**Avis délibéré de la mission régionale
d'autorité environnementale Hauts-de-France
sur le projet d'aménagement
de deux ouvrages écrêteurs de crues de la Verse
par l'Entente Oise-Aisne
à Beaugies-sous-Bois et Berlancourt (60)**

n°MRAe 2020-4330

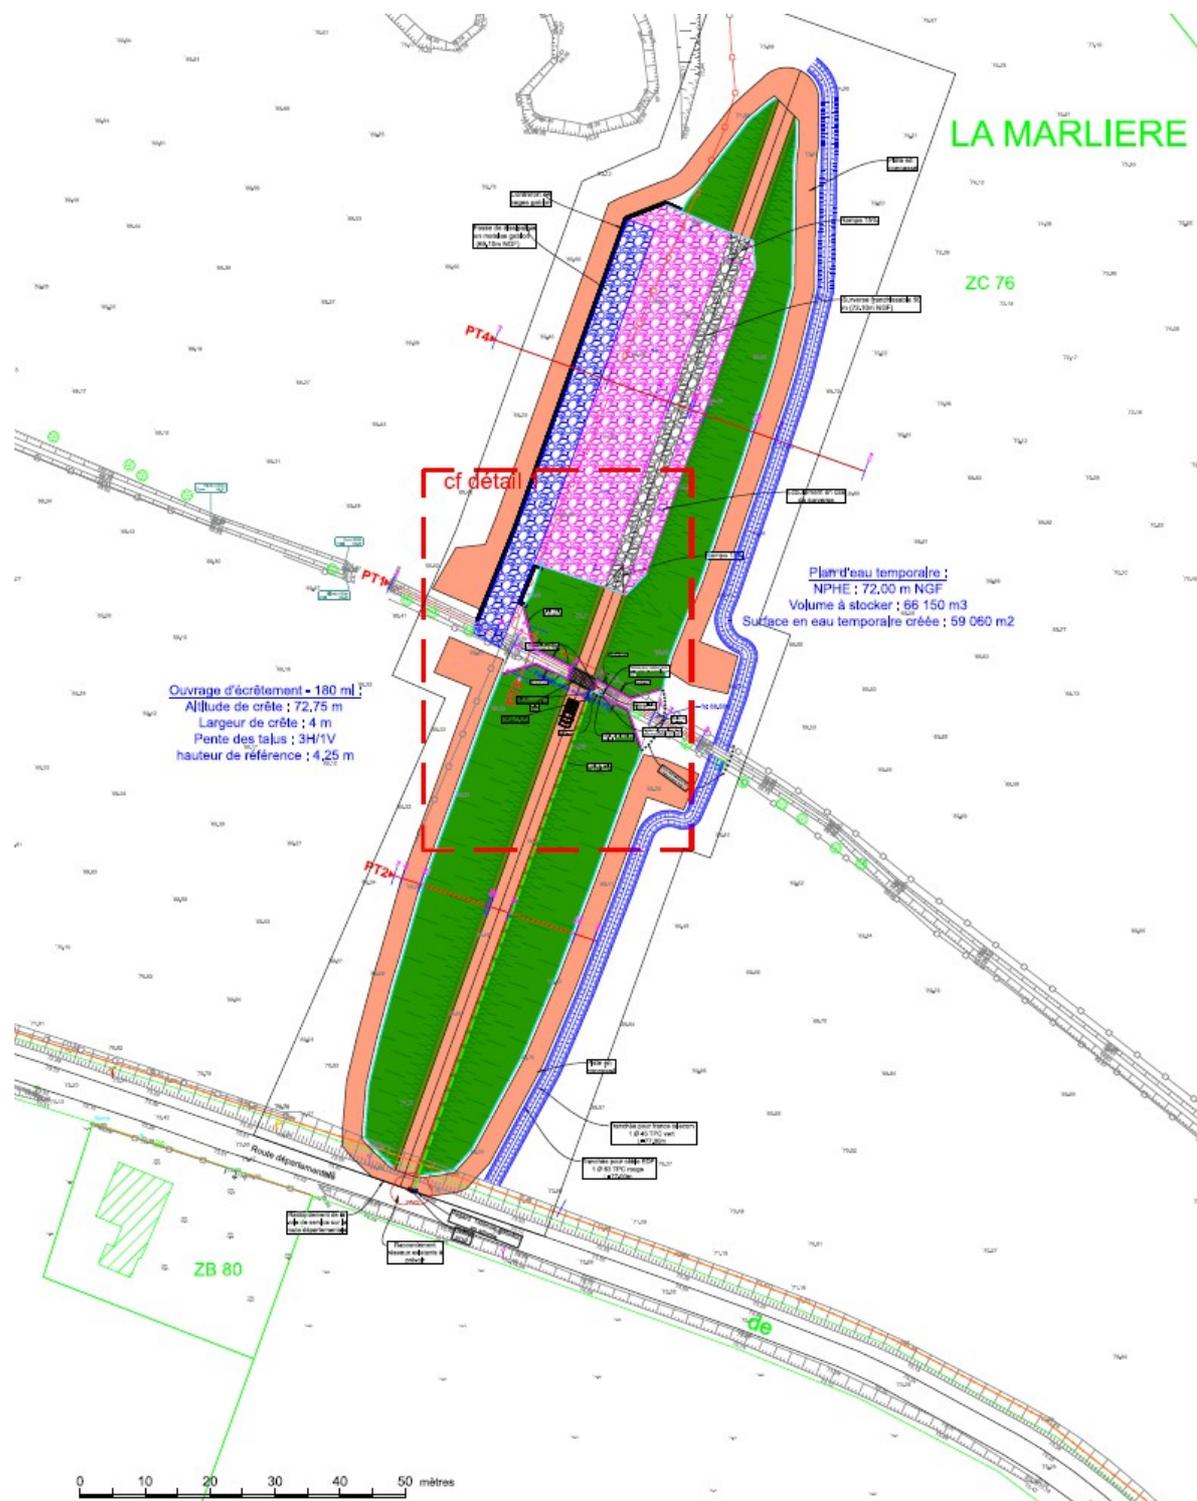
Une haie de saules têtards est présente sur le tracé de la digue de Beaugies-sous-Bois. Il est annoncé page 161 de l'étude d'impact que cinq de ces saules seront abattus et qu'en compensation cinq saules seront plantés en aval de la digue. Il n'est cependant pas précisé si ceux-ci seront conduits en têtards. De plus, les services écosystémiques rendus par un sujet âgé de saule têtard ne sont en aucun cas comparables à ceux rendus par un jeune saule. La perte de ces sujets âgés ne sera donc pas compensée par la plantation d'un nombre identique de jeunes plants.

Par ailleurs, il est annoncé page 31 du diagnostic écologique qu'« il faudra veiller à ne pas détruire d'arbres à cavités pouvant accueillir des colonies de chiroptères, notamment les vieux saules. En cas de déboisement, il faudra qu'un spécialiste vérifie que ces cavités ne soient pas occupées par des chiroptères ». Cette recommandation est partiellement reprise page 127 de l'étude d'impact, mais il n'est pas prévu de passage d'écologie pour inspecter ces saules avant de les abattre.

- *d'évaluer les services écosystémiques rendus par les saules têtards devant être abattus ;*
- *de prévoir des mesures de compensation à hauteur des fonctionnalités perdues ;*
- *de prévoir le passage d'un écologue avant tout abattage, afin de vérifier que les saules n'abritent pas de chiroptères.*

Illustration 4: Plan de l'ouvrage de Berlancourt (source dossier, document Mission de maîtrise d'œuvre relative à l'aménagement de deux ouvrages écrêteurs de crues de la Verse, page 47) : quadrillé rose : déversoir, quadrillé bleu : fosse de dissipation et fossé permettant l'évaluation des eaux

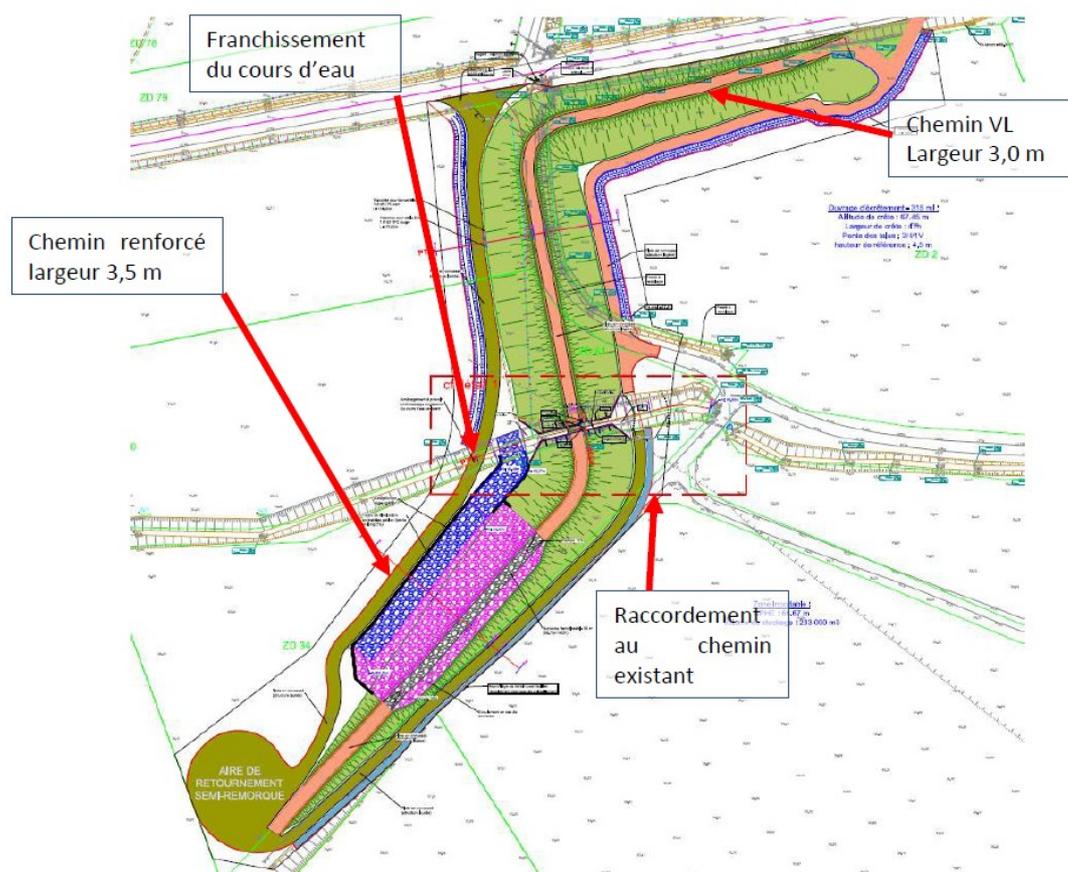
A Berlancourt, le projet prévoit que l'alignement de saules têtards sera interrompu par une digue de 4,5 mètres de haut. Des impacts sur le paysage bocager seront donc potentiellement importants. Pourtant, le dossier ne comprend pas d'analyse des impacts paysagers des ouvrages et aucun photomontage ne montre leur insertion dans le paysage.

L'autorité environnementale recommande de compléter l'analyse de l'impact concernant la suppression des berges sur un linéaire de 2 fois 15 mètres et :

En outre, la surface de ripisylve défrichée sur le site de Berlancourt n'est pas précisée et la perte de ses fonctionnalités n'est pas évaluée.

Cependant, sur Berlancourt, où des faciès sensiblement plus sableux ont été mis en évidence, il est prévu, en cas de besoin, la réalisation de masque⁸ en pied du parement aval afin de réduire l'aléa de circulation préférentielle d'eau provenant de l'amont de l'ouvrage.

Or, la mise en place d'un masque en pied aval pourrait empêcher l'évacuation d'éventuelles circulations d'eau sous ou dans l'ouvrage par l'aval et ferait monter les pressions interstitielles (risque de soulèvement hydraulique aval ou de saturation des matériaux du remblai).

L'autorité environnementale recommande d'éviter la mise en place d'un masque en pied aval et d'étudier des techniques alternatives.
